改善箇所説明図

【基準不適合の内容】

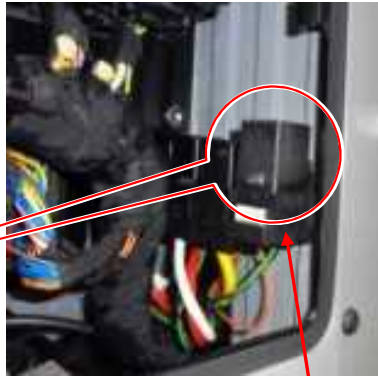
基準不適合箇所

点滅回数を制御する部品の内部チップ選定時に、誤った性能のものを採用したため、保安基準に定める点灯回数より少なくなるものがある

シヨベル・ローダの方向指示器において、方向指示器の点滅速度を制御する部品が不適切なため、点滅回数が保安基準第41条で定める点滅回数より少ないものがある。そのため、当該基準に適合しないおそれがある。

全車両、制御部品の製造年週を確認し、対象期間のものは良品と交換する。

識別 : 改善実施済み車については、キャブ後面ガラス左下、又は、左支柱下にNo.4051のステッカーを貼付する。
